**Verslag huishoudelijke elektrische installatie op laagspanning en zeer lage spanning****Algemeen:**

Referentie: 008-20260417-02	Datum controle: 17/04/2026
Keurder: 008

Eigenaar: Onbekend	EAN-code: 541448820061410648
Adres installatie: Stationsstraat 224, 3110 - Rotselaar	Nummer teller(s): 1SAG3200058277
Distributienetbeheerder installatie: Fluvius	
Datum uitvoering installatie:	<input checked="" type="checkbox"/> Vóór 01/10/1981 <input type="checkbox"/> Tussen 01/10/1981 en 01/06/2020 <input type="checkbox"/> Vanaf 01/06/2020
Type:	<input checked="" type="checkbox"/> Wooneenheid <input type="checkbox"/> Niet-huishoudelijk <input type="checkbox"/> PV <input type="checkbox"/> Batterij <input type="checkbox"/> Laadpaal

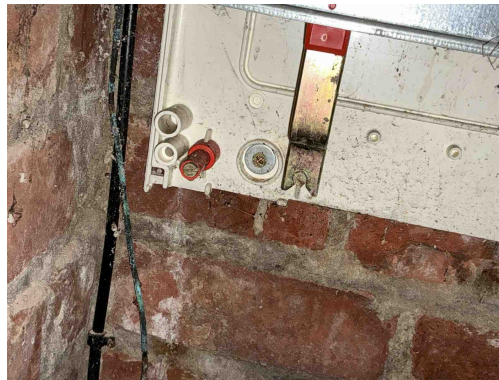
B17 - De voedingsspanning is niet op elk bord vermeld (Boek 1: 3.1.3.3).
Opmerking: Oa bord 1

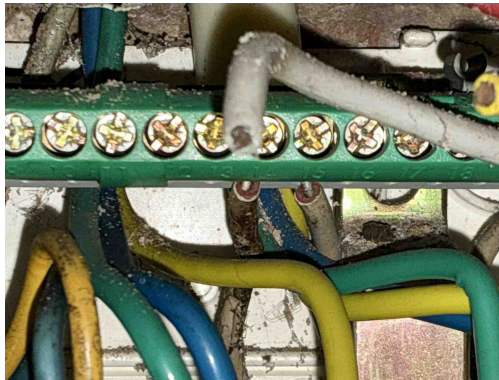
T21 - Het elektrisch materieel is niet geplaatst volgens de voorschriften van de fabrikant/ regels van goed vakmanschap . (Boek 1: 1.4.1.3)

Opmerking: Oa ophangingsvijzen niet afgedekt bord 1, bevestiging lamp living en slaapkamer 4,

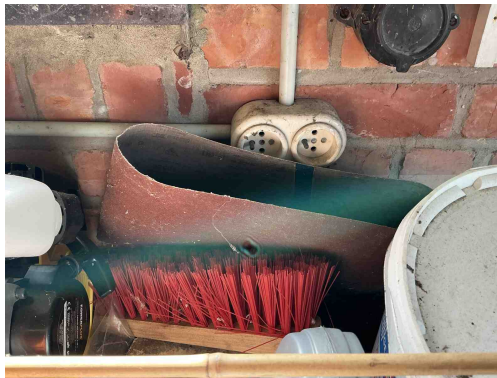
T11 - De contactdozen waarvan de toegekende stroomsterkte maximaal 16A en de toegekende spanning maximaal 250V bedraagt en niet bedoeld zijn voor de voeding van een of meerdere verbruikstoestellen voor een specifiek doel en niet geplaatst zijn in of op schakel- en verdeelborden, beschikken niet of IPXX-D (incl. gemeenschappelijke delen residentieel geheel) (Boek 1: 4.2.2.3/5.3.5.2).
Opmerking: Oa kelder, garage, living,...

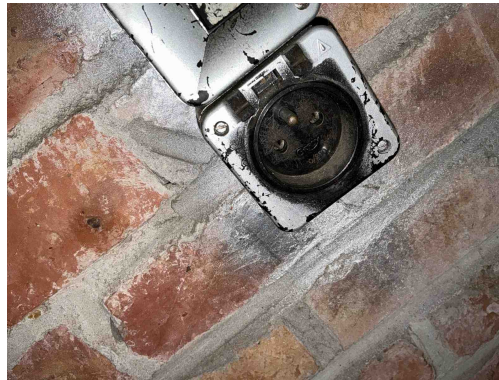
T11 - De contactdozen waarvan de toegekende stroomsterkte maximaal 16A en de toegekende spanning maximaal 250V bedraagt en niet bedoeld zijn voor de voeding van een of meerdere verbruikstoestellen voor een specifiek doel en niet geplaatst zijn in of op schakel- en verdeelborden, beschikken niet of IPXX-D (incl. gemeenschappelijke delen residentieel geheel) (Boek 1: 4.2.2.3/5.3.5.2).

Opmerking: Oa kelder, garage, living,...

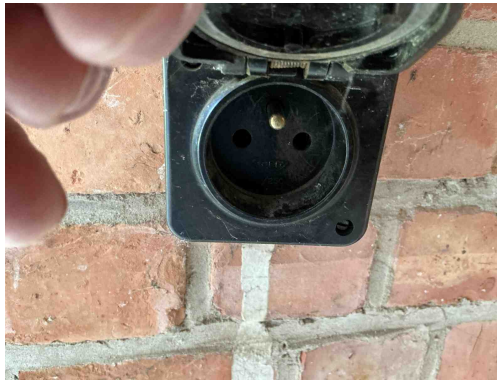
T11 - De contactdozen waarvan de toegekende stroomsterkte maximaal 16A en de toegekende spanning maximaal 250V bedraagt en niet bedoeld zijn voor de voeding van een of meerdere verbruikstoestellen voor een specifiek doel en niet geplaatst zijn in of op schakel- en verdeelborden, beschikken niet of IPXX-D (incl. gemeenschappelijke delen residentieel geheel) (Boek 1: 4.2.2.3/5.3.5.2).

Opmerking: Oa kelder, garage, living,...

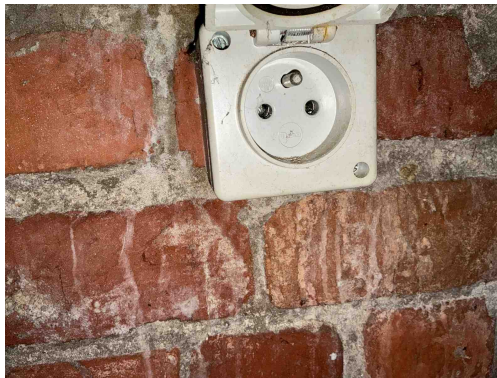
T11 - De contactdozen waarvan de toegekende stroomsterkte maximaal 16A en de toegekende spanning maximaal 250V bedraagt en niet bedoeld zijn voor de voeding van een of meerdere verbruikstoestellen voor een specifiek doel en niet geplaatst zijn in of op schakel- en verdeelborden, beschikken niet of IPXX-D (incl. gemeenschappelijke delen residentieel geheel) (Boek 1: 4.2.2.3/5.3.5.2).

Opmerking: Oa kelder, garage, living,...

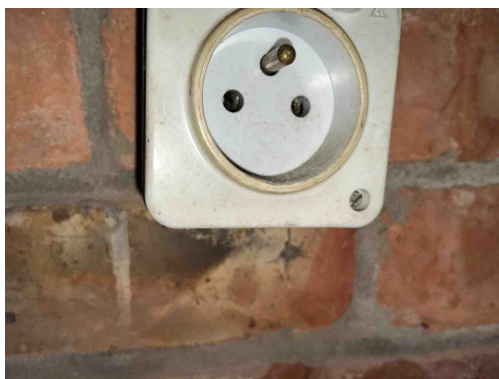
T11 - De contactdozen waarvan de toegekende stroomsterkte maximaal 16A en de toegekende spanning maximaal 250V bedraagt en niet bedoeld zijn voor de voeding van een of meerdere verbruikstoestellen voor een specifiek doel en niet geplaatst zijn in of op schakel- en verdeelborden, beschikken niet of IPXX-D (incl. gemeenschappelijke delen residentieel geheel) (Boek 1: 4.2.2.3/5.3.5.2).

Opmerking: Oa kelder, garage, living,...

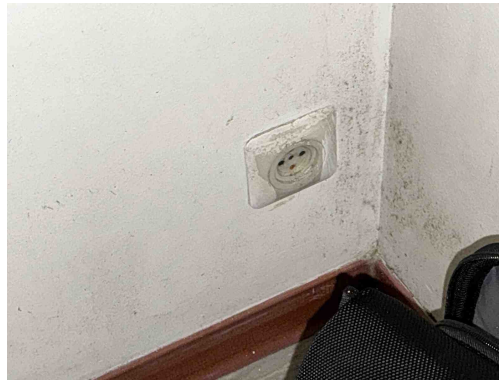
T11 - De contactdozen waarvan de toegekende stroomsterkte maximaal 16A en de toegekende spanning maximaal 250V bedraagt en niet bedoeld zijn voor de voeding van een of meerdere verbruikstoestellen voor een specifiek doel en niet geplaatst zijn in of op schakel- en verdeelborden, beschikken niet of IPXX-D (incl. gemeenschappelijke delen residentieel geheel) (Boek 1: 4.2.2.3/5.3.5.2).

Opmerking: Oa kelder, garage, living,...

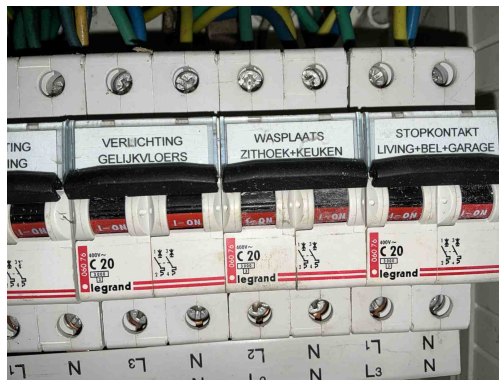
T11 - De contactdozen waarvan de toegekende stroomsterkte maximaal 16A en de toegekende spanning maximaal 250V bedraagt en niet bedoeld zijn voor de voeding van een of meerdere verbruikstoestellen voor een specifiek doel en niet geplaatst zijn in of op schakel- en verdeelborden, beschikken niet of IPXX-D (incl. gemeenschappelijke delen residentieel geheel) (Boek 1: 4.2.2.3/5.3.5.2).

Opmerking: Oa kelder, garage, living,...

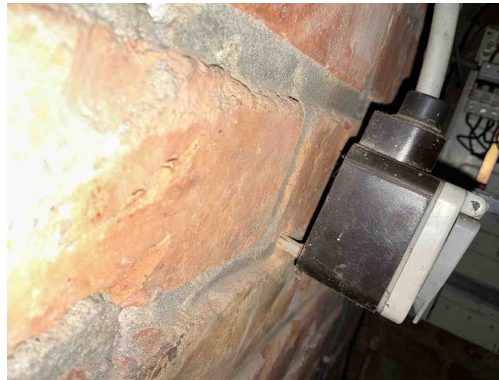
I01 - De waarde van de isolatieweerstand per kring dient tenminste 0,50 Mohm (1000 x Utest) te zijn (Boek 1: 6.4.5.1).

Opmerking: Oa automaat wasplaats geeft een waarde van 0,09Mohm

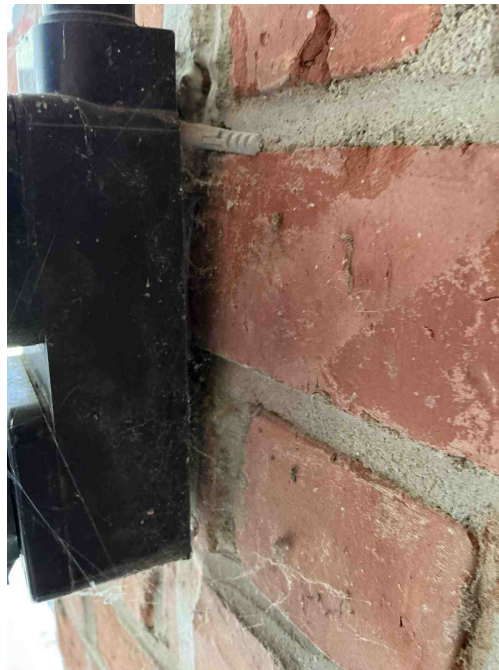
T10 - Bepaalde contactdozen en/of schakelaars zijn niet degelijk bevestigd (Boek 1: 1.4.1.3).
Opmerking: Oa kelder,garage,

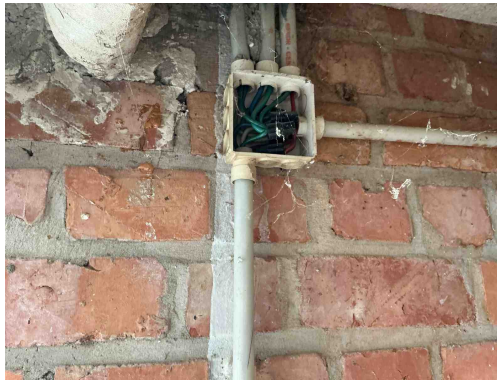
T10 - Bepaalde contactdozen en/of schakelaars zijn niet degelijk bevestigd (Boek 1: 1.4.1.3).
Opmerking: Oa kelder,garage,

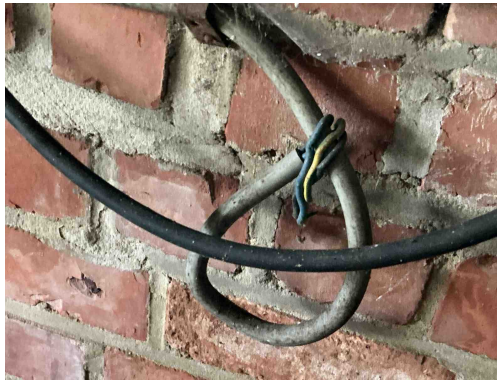
C21 - Het gebruik van geleiders van het type VOB, zonder bijkomende afscherming is niet toegestaan (Boek 1: 5.2.9.6).
Opmerking: Oa garage, living,

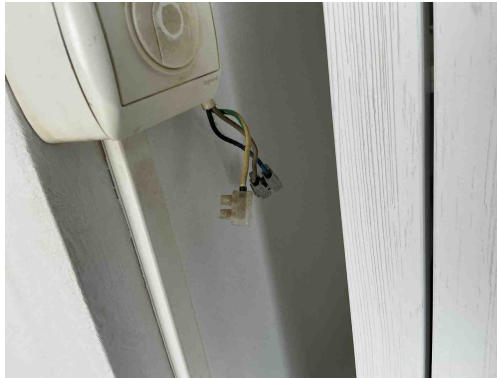
C21 - Het gebruik van geleiders van het type VOB, zonder bijkomende afscherming is niet toegestaan (Boek 1: 5.2.9.6).
Opmerking: Oa garage, living,

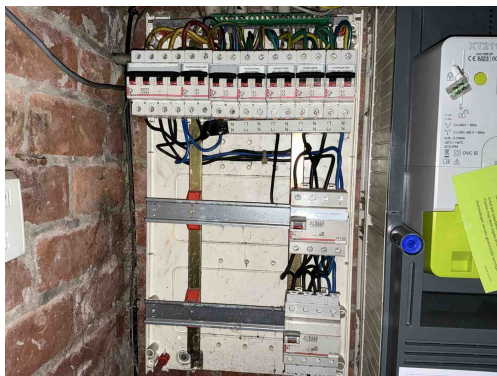
C21 - Het gebruik van geleiders van het type VOB, zonder bijkomende afscherming is niet toegestaan (Boek 1: 5.2.9.6).
Opmerking: Oa garage, living,

C26 - De verbindingen zijn niet gebeurd in borden, in aftakdozen, aan de klemmen van contactdozen, schakelaars of in de verlichtingstoestellen (Boek 1: 5.2.6.1).
Opmerking: Oa living
